Условное обозначение
— изменения по титулу "3-я очередь углепогрузочного комплекса в порту Восточный.
Железнодорожная инфраструктура для обеспечения эксплуатации внутриплощадочных
железнодорожных путей".

21-06-0315-23-АТД3		
						3-я очередь углепогрузочного комплекса в порту Восточный. Железнодорожная инфраструктура для обеспечения эксплуатации внутриплощадочных железнодорожных путей		
Изм.	Кол.уч.	Лист	№ док.	Подп.	Дата	Устройства СЦБ. Станция Находка-Восточная. Примыкание парка приема "Новый"	Стадия	Лист
Разраб	Моляр				19.04.24		Р	1
Провер	Ищук				19.04.24			2
Авт. разд	Ялобенко				19.04.24			
Гл. спец	Терентьев А.Г.				19.04.24			
Н. контр	Фогт				19.04.24	Схема управления входным светофором «1НУ» (демонтаж)	АО "Дальзипротранс"	
Нач. отд	Прохоренко				19.04.24

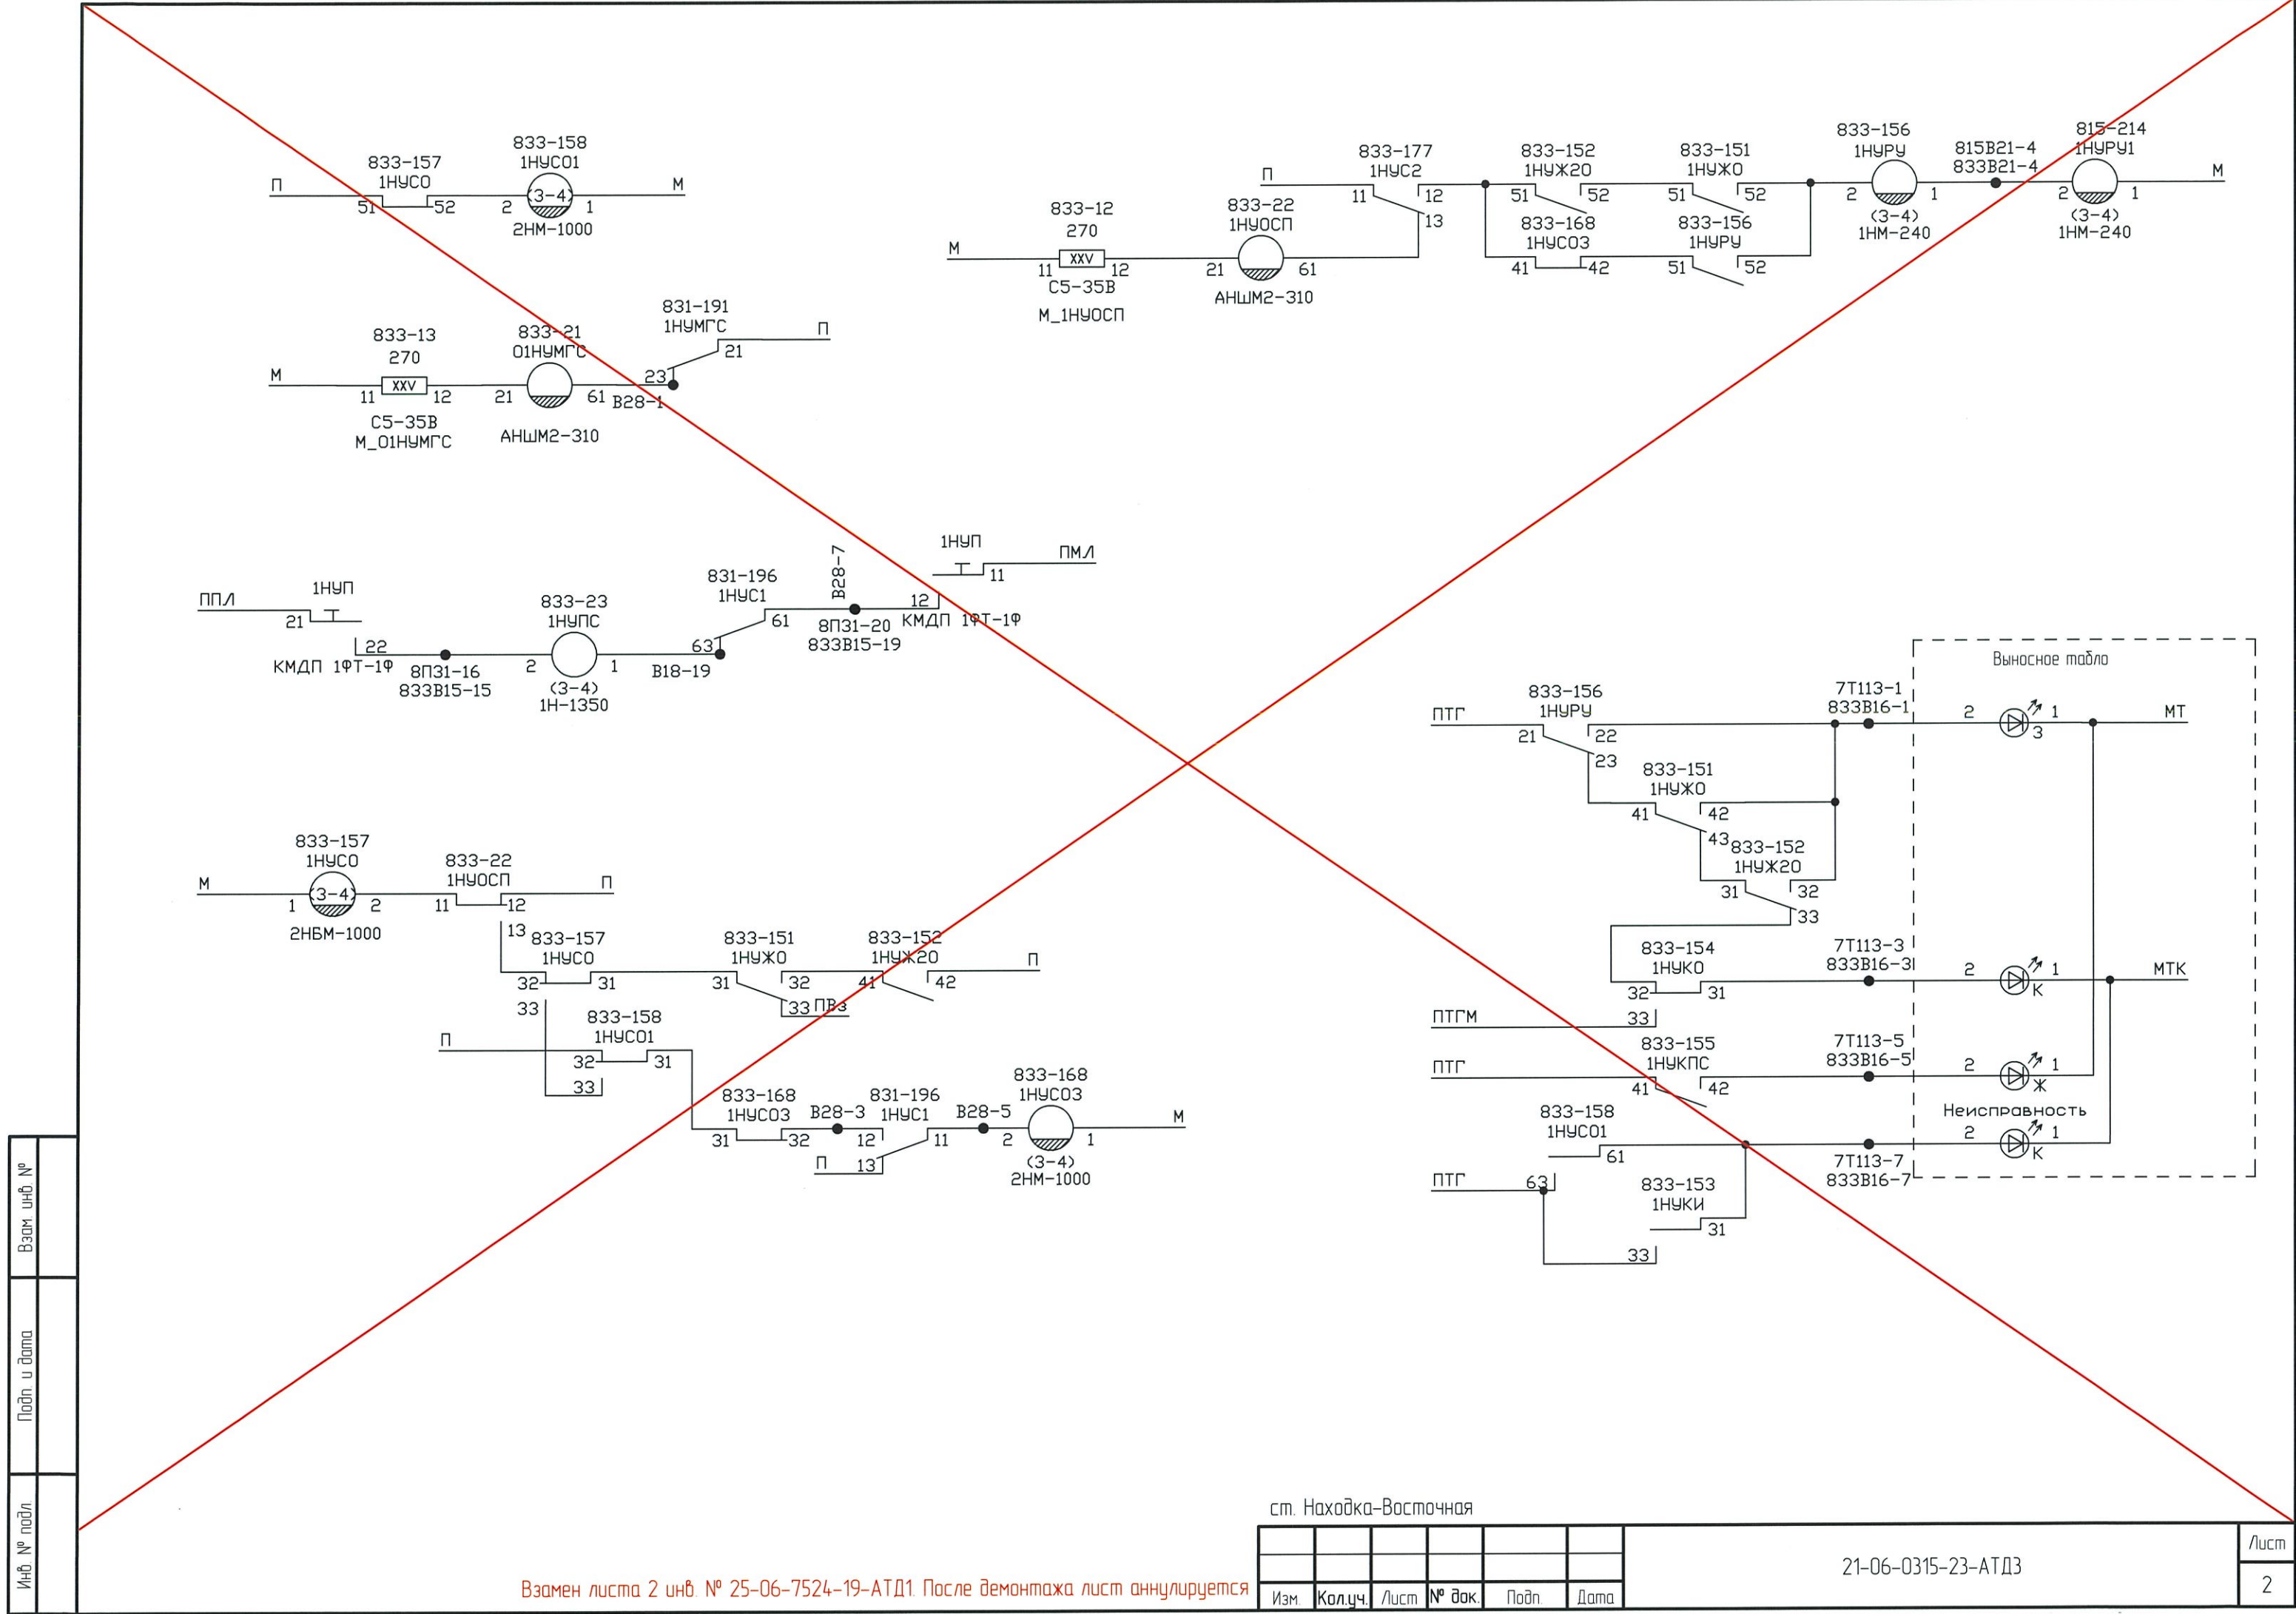
Взамен листа 1 инв. № 25-06-7524-19-АТД1 (Изм 1). После демонтажа лист аннулируется
